Onderwerp: Grevingaheerd GRN-00002578

De vergunning voor Grevingaheerd kan ik verlenen. Maar ik zie dat er al units staan op de daken, die niet overeenkomen met de units in de bijlage.

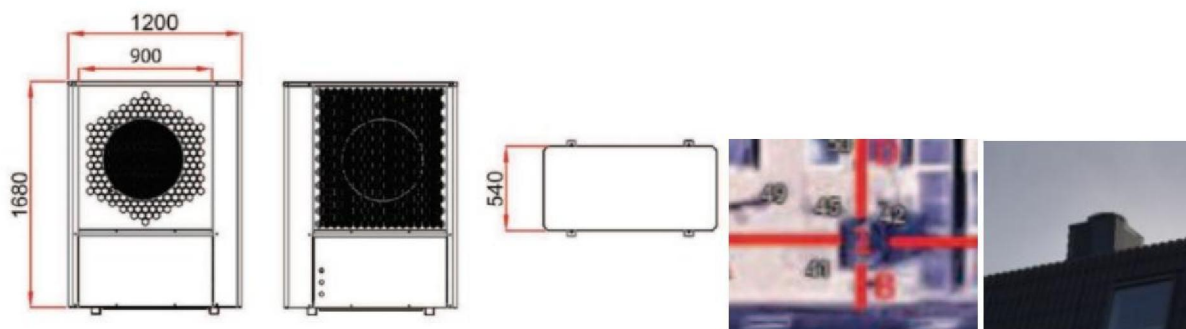
Op de foto's is te zien dat ze vierkant zijn, op de tekening rechthoekig. Hierop wordt ik gewezen door een omwonende, die waarschijnlijk bezwaar gaat maken op de vergunning (deze omwonende klaagt ook over geluid).

Vraag is nu, komen onderstaande units erop ter vervanging van de andere, of klopt de tekening niet.

In dat geval, zou je de juiste tekening bij de aanvraag willen indienen, zodat die dan kan worden vergund?

Dank voor je reactie, ik heb de herziene aangevuld bij de vergunning. Deze was mij inderdaad fout doorgegeven.

Grevingaheerd Blok 1:

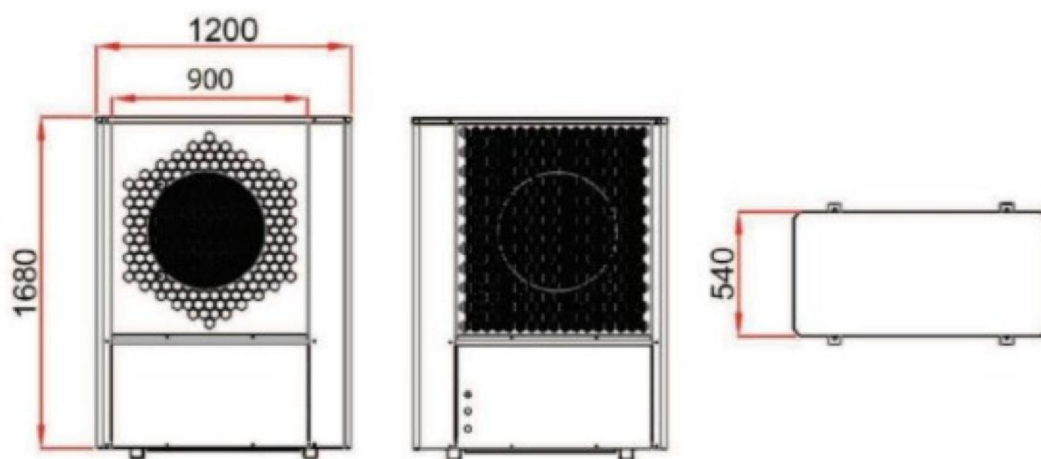
Adres: Grevingaheerd blok 1
Type: Ecoteq M40
Unit lengte: 1200mm
Unit breedte: 540mm
Unit hoogte: 1680mm

Afstand A: 6,0 m
Afstand B: 3,5 m
Afstand C: 9,5 m
Afstand D: 1,5 m
Symbool 1: Warmtepomp

Grevingaheerd Blok 2:

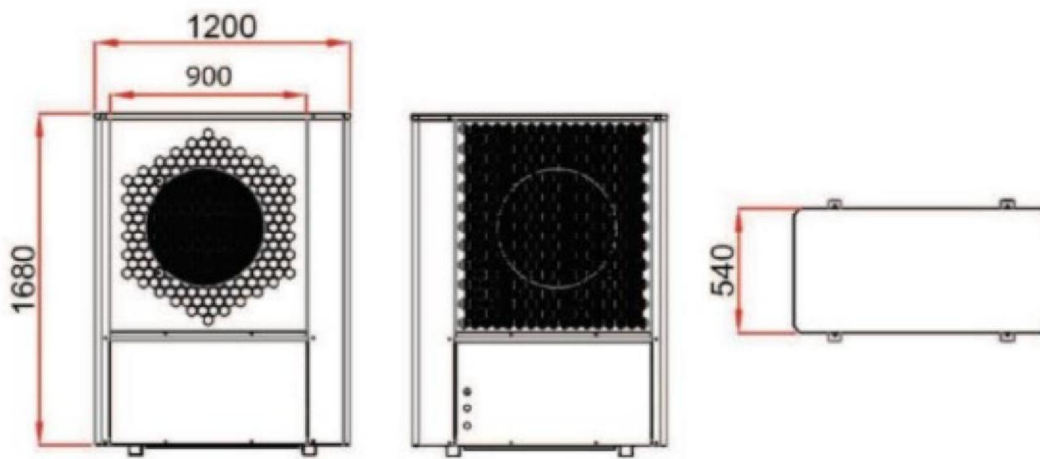
Adres: Grevingaheerd blok 2
Type: Ecoteq M40
Unit lengte: 1200mm
Unit breedte: 540mm
Unit hoogte: 1680mm

Afstand A: 8,5 m
Afstand B: 1,0 m
Afstand C: 5,5 m
Afstand D: 4,0 m
Symbool 1: Warmtepomp

Grevingaheerd Blok 3:

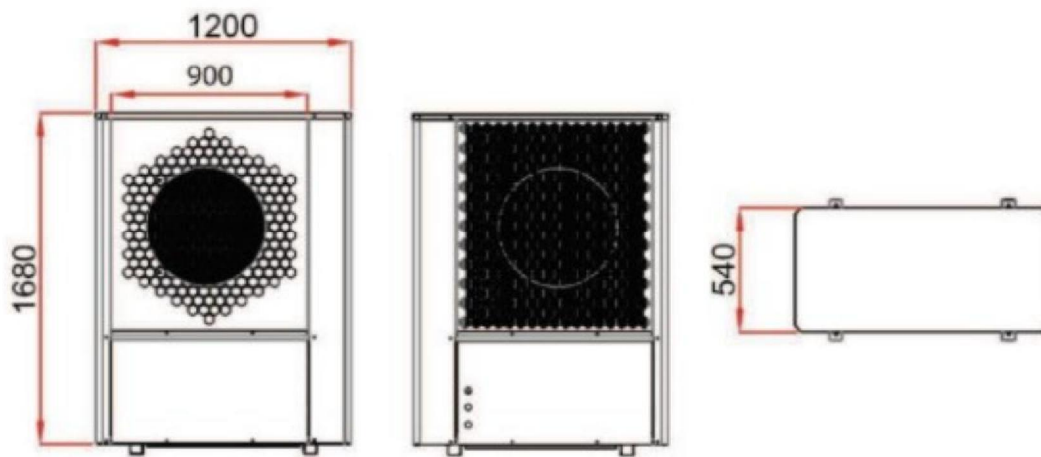
Adres: Grevingaheerd blok 3
Type: Ecoteq M40
Unit lengte: 1200mm
Unit breedte: 540mm
Unit hoogte: 1680mm

Afstand A: 1,5 m
Afstand B: 5,0 m
Afstand C: 7,5 m
Afstand D: 1,5 m
Symbol 1: Warmtepomp
